Enquête publique unique

Préalable à l'autorisation environnementale requise au titre des articles L181-1 et L 214-3 du code de l'environnement pour l'aménagement des berges de Courbevoie entre le pont de Courbevoie et le parc de Bécon au droit du quai du Maréchal Joffre sur la commune de Courbevoie

Conclusions du Commissaire Enquêteur

Murielle Lescop

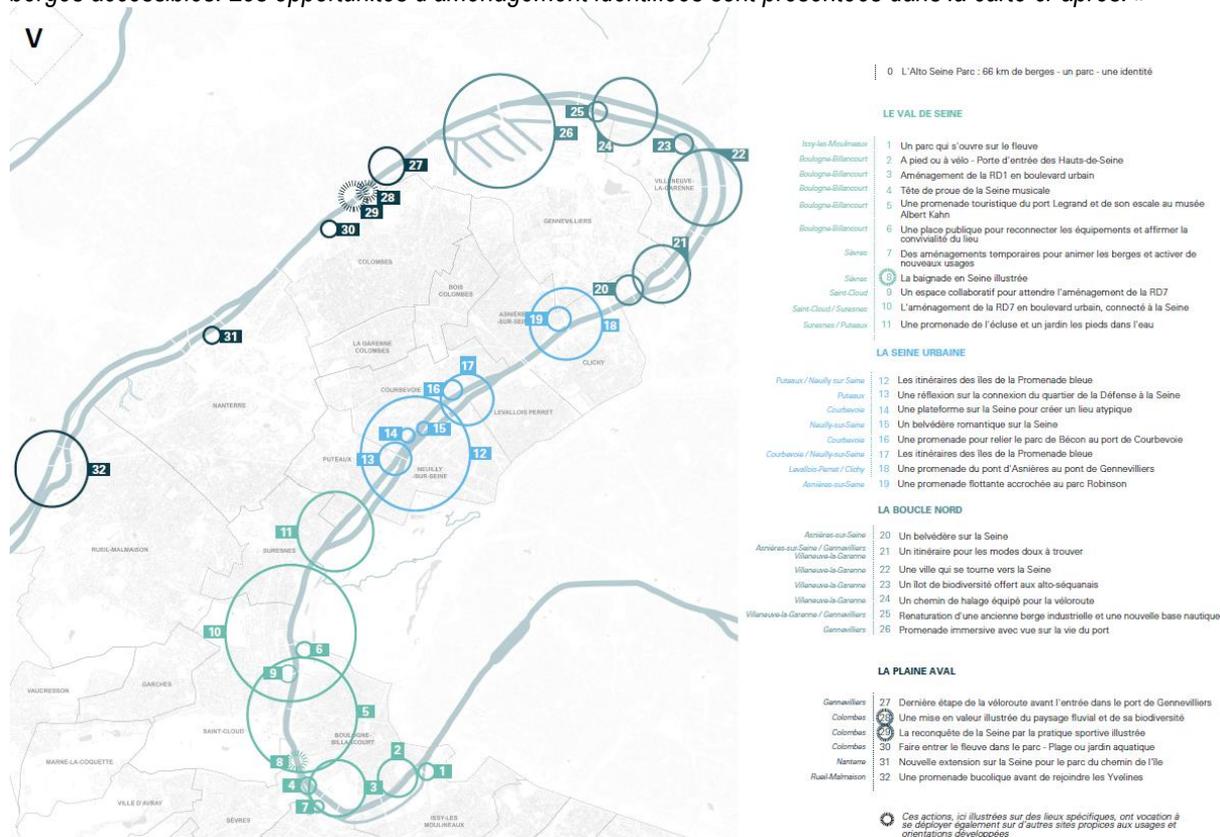
Le maître d'ouvrage a précisé la limite exacte du projet : il s'arrête 40 m avant le croisement du parc de Bécon et de la rue Jean-Baptiste Charcot. Il a estimé le coût d'une prolongation jusqu'au carrefour des Ajoux, sur une longueur de 920 mètres à 6.4 millions d'euros avec les réserves qu'impliquent une estimation sans étude préalable. Les coûts de mutualisation sont relativement marginaux : « En regardant le chiffrage du projet actuel, les prix forfaitaires qui pourraient être mutualisables, représentent au maximum 1 170 000 € TTC. »

Un participant a émis l'idée de mettre à contribution VNF qui est le gestionnaire de la voir fluviale. Le maître d'ouvrage a objecté que VNF n'a pas pour objectif principal la valorisation des berges, mais rendre le fleuve navigable. Lui demander de participer au financement du projet n'est donc pas envisageable.

Ce montant n'est pas finançable dans le cadre de ce projet, sans compter qu'il faudrait une nouvelle demande d'autorisation environnementale. Cela impliquerait une série d'études et d'autorisations qui ne feraient que retarder le projet.
